DETERMINAZIONE DEL DIRIGENTE SERVIZIO VIA/VINCA 13 giugno 2025, n. 266

D.Lgs. 152/2006 e smi, L. 241/1990. Provvedimento conclusivo del procedimento di Valutazione di Impatto Ambientale e Incidenza Ambientale ricompreso nel procedimento ID VIA 789 ex art. 27 bis del TUA per il progetto definitivo relativo all' "Intervento di realizzazione della condotta sottomarina a servizio dell'impianto di depurazione consortile di Gallipoli (LE)".

Parere espresso nella seduta del 19/12/2024 - Parere Finale.

Procedimento:	ID VIA 789: PAUR ex art. 27-bis del d.lgs. 152/2006 e smi		
			<i>"Montagna Spaccata e Rupi di San Mauro" codice IT9150008</i>
VIncA:	<input type="checkbox"/> NO	<input checked="" type="checkbox"/> SI	<i>"Litorale di Gallipoli e Isola S. Andrea" codice IT9150015</i>
			Piano di Utilizzo delle terre e rocce da scavo <input type="checkbox"/> NO <input checked="" type="checkbox"/> SI
Oggetto:	Progetto definitivo intervento di realizzazione della condotta sottomarina a servizio dell'impianto di depurazione consortile di Gallipoli (LE).		
Tipologia:	D.Lgs. 152/2006 e ss.mm.ii- Parte II - All.III lett. ag) e r) L.R. 26/2022 e smi Elenco a lett. A.2.l)		
Autorità Comp.	Regione Pugl

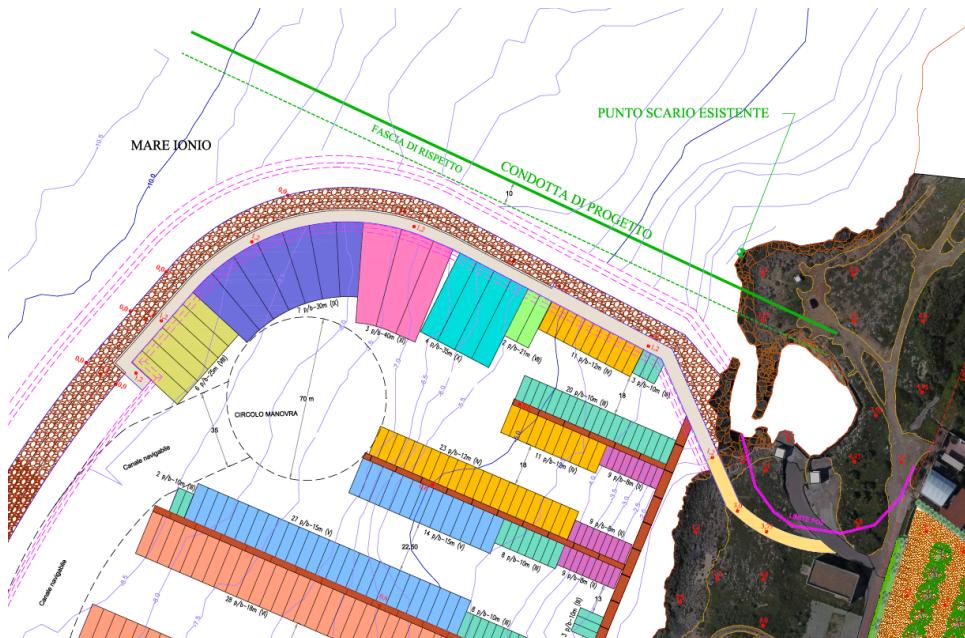
La Commissione rileva preliminarmente come il TIR non possa essere utilizzato come criterio di valutazione economica nella situazione descritta nel Progetto e come il rapporto B/C risulti al massimo pari ad 1 e mai superiore.

Considerato che tutte le soluzioni progettuali analizzate espongono un VAN negativo, allo scopo di meglio argomentare in merito alla convenienza della opzione scelta, risulta necessario aggiornare il calcolo con la valutazione del VAN relativo alla opzione zero.

Il proponente, nel corso del procedimento ex art. 27 bis, dovrà provvedere all'aggiornamento della ACB secondo quanto illustrato all'ultimo capoverso del paragrafo 2 del presente parere.
